Wrocław, 08.06.2021

Wrocławskie Inwestycje Sp. z o.o.
Ofiar Oświęcimskich 36, 50-059 Wrocław
T +48 71 77 10 900 lub 901
F +48 71 77 10 904
E biuro@wi.wroc.pl
www.wi.wroc.pl

Dotyczy: odpowiedzi na pytania do SIWZ w postępowaniu nr ZP/13/PN/2021 o udzielenie zamówienia publicznego pn. „03900- Budowa torowiska tramwajowego i pętli tramwajowo-autobusowej oraz parkingu typu P+R wraz z infrastrukturą w ul. Rogowskiej oraz Przebudowa kanalizacji drenażowej w ramach zadania pn. Budowa wydzielonej trasy autobusowo-tramwajowej łączącej osiedle Nowy Dwór z centrum Wrocławia”

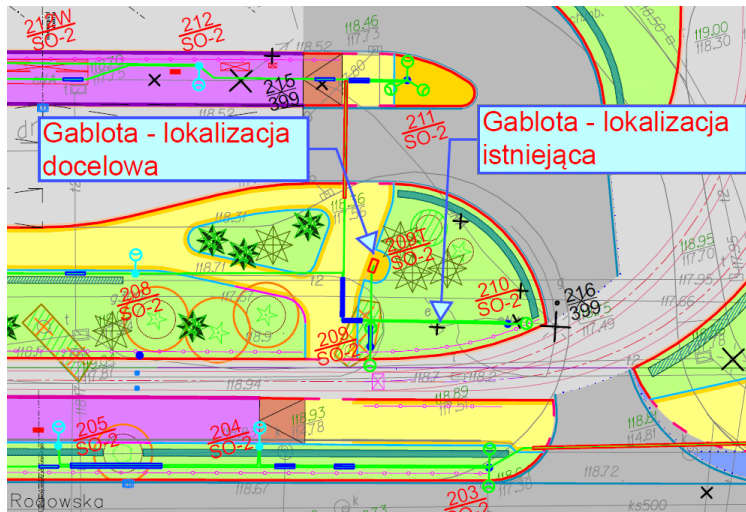
Zwracamy się z prośbą o wskazanie lokalizacji gabloty miejskiej, którą należy przestawić w ramach zadania (pozycja 50 z KO 1502/1), a także o wskazanie nowego miejsca jej montażu.

Prosimy o informację dotyczącą przestawienia (w tym roboty ziemne) rozłączenia i ponownego podłączenia gąbłoty miejskiej. Gdzie znajduje się gąbłota, gdzie należy ją przestawić?

Docelowa lokalizacja gabloty została wskazana m.in. w PW nr 701 (Przebudowa oświetlenia ulicznego) w miejscu oznaczonym 209T/SO-2. Istniejąca lokalizacja gabloty znajduje się ok. 10m na południowy wschód od lokalizacji docelowej.

Dodatkowo lokalizacje gabloty przedstawiono na szkicu poniżej.
